IGŚ. 271.25.2025

**Dotyczy postępowania o udzielenie zamówienia publicznego pn. „Dostawa do siedziby Zamawiającego radiotelefonów przewoźnych i nasobnych dla jednostek Ochotniczych Straży Pożarnych (OSP) oraz dla Urzędu Miejskiego w Bychawie, w ramach Programu Ochrony Ludności i Obrony Cywilnej na lata 2025-2026”.**

- w opisie przedmiotu zamówienia, stanowiącym załącznik Nr 1 do SWZ – punkty 9 w **poz. A Radiotelefon nasobny DMR** – otrzymują brzmienie:

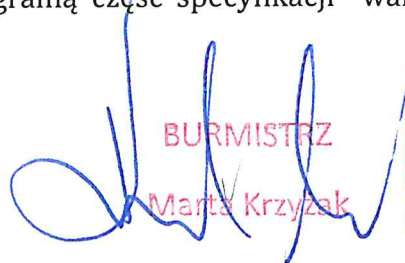
Zamawiający w opisie punktu 9 OPZ określił minimalną klasę szczelności "IP68 IMRES RM 730". Czy nie jest to pomyłka? klasy szczelności określa międzynarodowy standard IP (Ingress Protection), który składa się wyłącznie z dwóch cyfr?

*Tak, jest to pomyłka. Wymagana klasa szczelności to minimum IP68*

9.	<b>Mikrofonogłośnik (przewodowy lub bezprzewodowy)</b> Posiadający ochronę minimum IP68 Niskoprofilowy klips obrotowy 360 stopni Posiadający przycisk alarmowy i gwarancja minimum 24 m-ce
----	---
